東海第二発電所 新規制基準適合性に係る審査状況について(報告)

平成27年11月24日
日本原子力発電株式会社

参考1. フィルタ付ペント装置(格納容器圧力逃がし装置)について(補足説明)

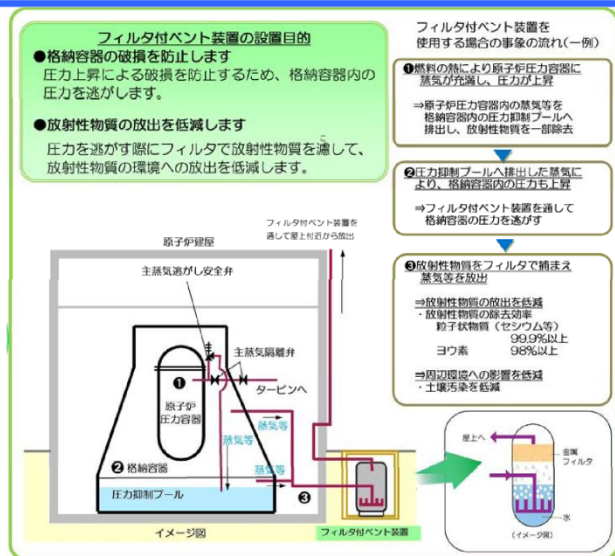
- ・電動駆動弁及び空気駆動弁について、現場での操作性及び操作位置を説明すること。【BWR共通】
- ・フィルタ装置入口配管の設計の考え方について説明すること。【東二固有】
(通常水位に対して入口配管の位置が下部になっているのは当社のみであることに対する指摘)

参考2. 内部溢水について(補足説明)

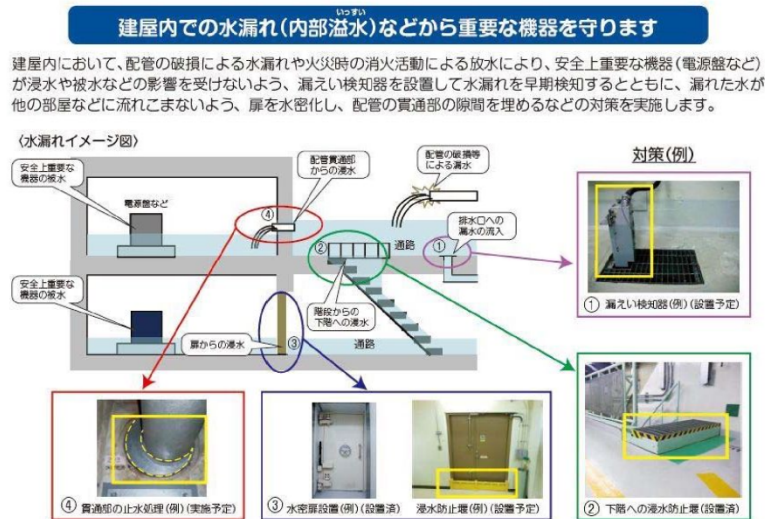
- ・プラント復旧時に、建屋の上層階に滞留させた溢水の排水方法を検討すること。【東二固有】
